Ministero della Transizione Ecologica

Commissione Tecnica PNRR-PNIEC

Parere n. 48 del 6 settembre 2022

Progetto	<p><i>Valutazione Impatto Ambientale</i></p> <p>Progetto di fattibilità tecnico-economica della velocizzazione linea ferroviaria Roma-Pescara.</p> <p>Lotto 1: raddoppio tratta Interporto d'Abruzzo-Manoppello con Piano di utilizzo delle terre e rocce da scavo ai sensi dell'art. 9 del D.P.R. 120/2017</p> <p>ID_VIP: 7941</p>
Proponente	<p>RFI S.p.a. Direzione investimenti Area Centro</p>

Figura 14: Area di valutazione 2 (lotto1) e 1 (lotto 2), concentrazioni di PM₁₀ dovute alle emissioni dei mezzi d'opera.

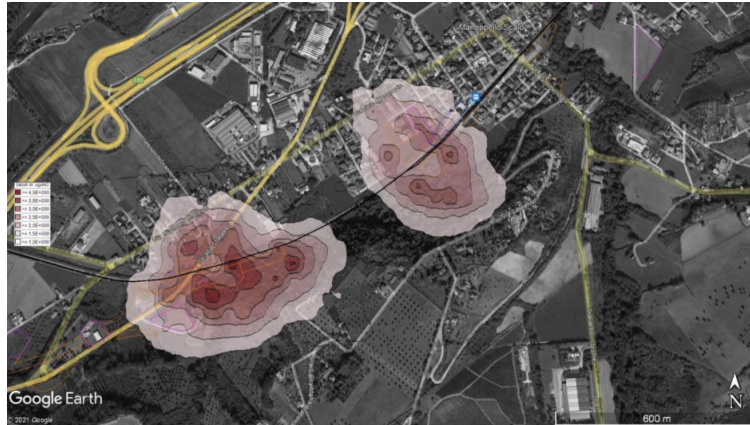
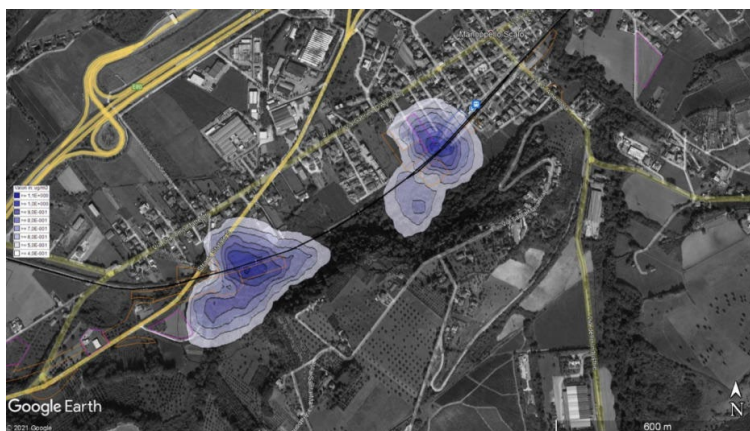
Come si può osservare dalla figura precedente tali scenari di simulazione sono distanti circa 500 m tra loro. Analizzando le mappe diffusionali del PM_{10} e di NO_x relative alle due aree di valutazione si può osservare che non sussistono sovrapposizioni degli effetti della diffusione degli inquinanti in atmosfera durante i lavori (Figure 14 e 15).

Una criticità sulla componente aria si può verificare in fase di demolizione degli edifici interessati dal progetto. Sono edifici risalenti agli anni 60/70 e pertanto potrebbero contenere amianto. La Commissione ritiene, a questo proposito, necessario prestare la massima attenzione nella fase di demolizione degli edifici e gestione dei rifiuti prodotti secondo quanto definito nella condizione ambientale n. 4.

Figura 16: Andamento del campo magnetico nell'intorno del cavidotto e della SSE. Le curve in nero definiscono le linee di induzione pari a 1 μT, 3 μT e 10 μT.

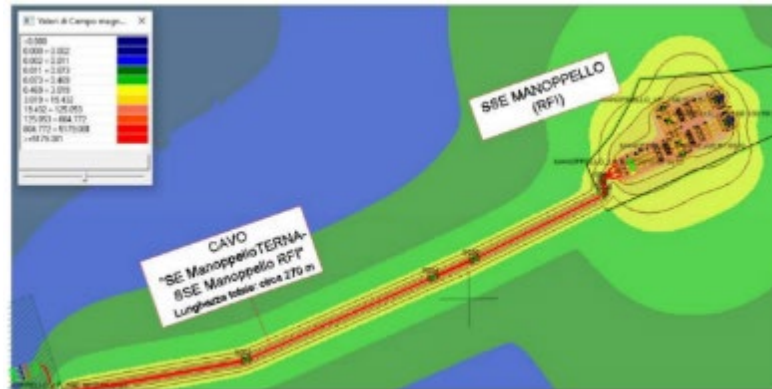
Come mostrato nella figura seguente, la fascia di rispetto dei valori pari a 3 μ T è quasi interamente confinata nelle pertinenze della sottostazione e nelle immediate vicinanze del cavo e tali aree non risultano interessate da recettori.

Sulla base delle informazioni fornite e delle soluzioni adottate dal Proponente, la Commissione ritiene che l'opera sia compatibile in relazione alla componente in argomento.

Figura 17: Rappresentazione del rapporto spaziale tra l'area di progetto e le aree afferenti al sistema della Rete Natura 2000.

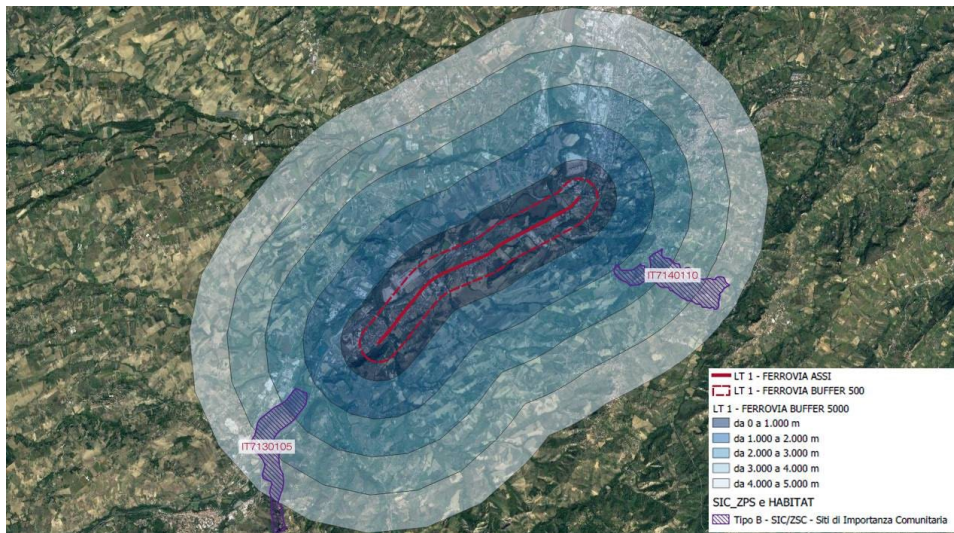
La ZSC IT7140110 “Calanchi di Bucchianico (Ripe dello Spagnolo)” dista 1.950 m dall’ambito di progetto ed è separata dagli interventi, nel tratto più prossimo, dall’abitato della frazione Brecciarola (Chieti) dove si approssimano tessuti prevalentemente residenziali ed enclave produttive tra cui alcune aree estrattive. Tali tessuti si impostano lungo la SS5 via Tiburtina che si interpone tra abitato e linea ferroviaria.

- le opere si trovano al di fuori del sito Natura 2000 per cui non si determina sottrazione di suolo, modifica degli usi, frazionamento degli habitat, o altri fenomeni correlati;

- il progetto non interferisce con gli elementi che garantiscono la connettività ecologica a livello territoriale, non fosse altro perché le modifiche proposte si calano sulla linea esistente sotto forma di varianti e modifiche di tracciato di interesse locale;
